# 改善箇所説明図

型式：WDR-KRC013

基準不適合箇所

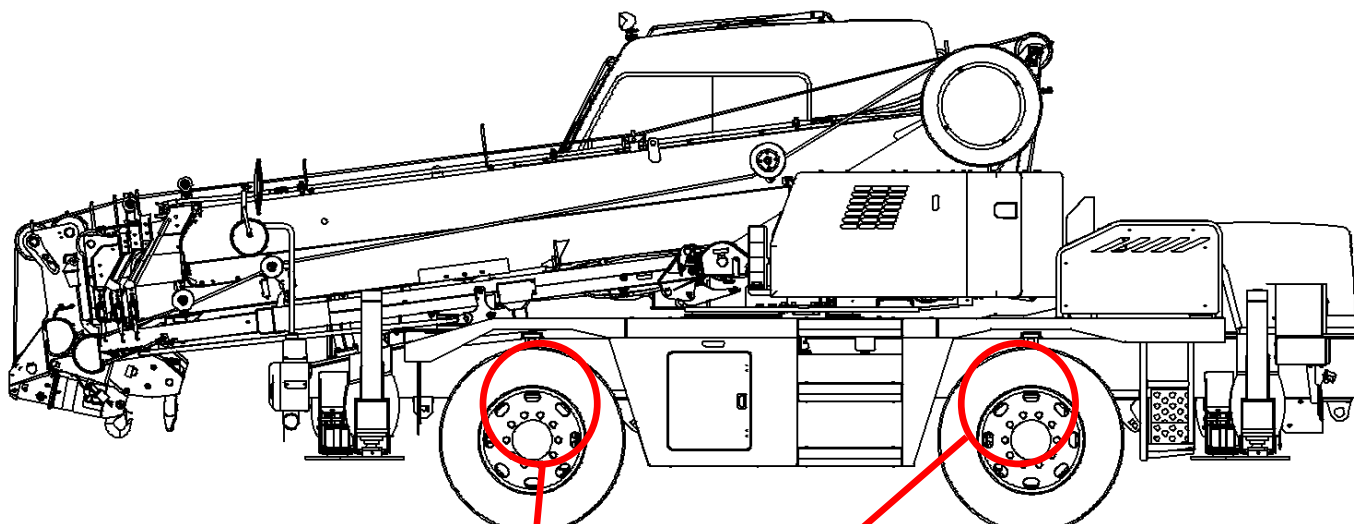
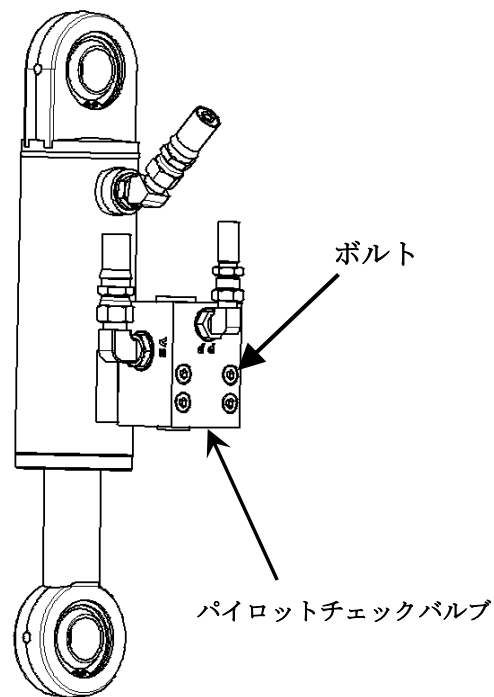
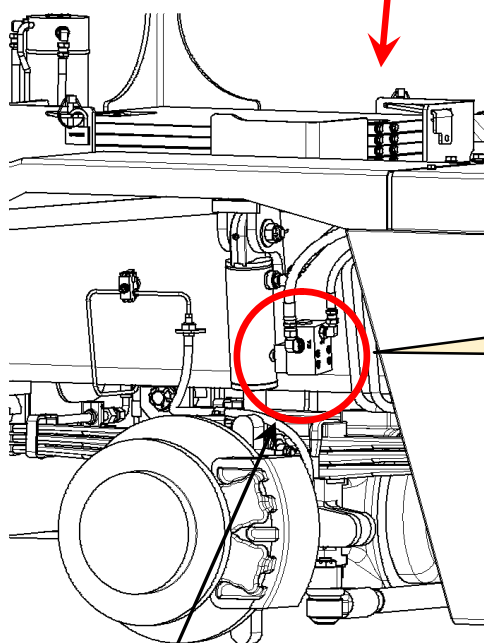
ホイールクレーンにおいて、製造工程が不適切なため、サスペンションロック用油圧シリンダを作動させるバルブの取付ボルトの締付トルクが不足しているものがある。そのため、走行中の振動により取付ボルトに緩みが生じ、そのままの状態で使用を続けると、バルブの取付部より作動油が漏れ、最悪の場合、当該作動油がステアリング機構にも使用されていることから、走行中、操舵不能となるおそれがある。

全車両、正規締付トルクで締め付ける。

識別：作業完了後には、バルブに白色マーキングを施す。
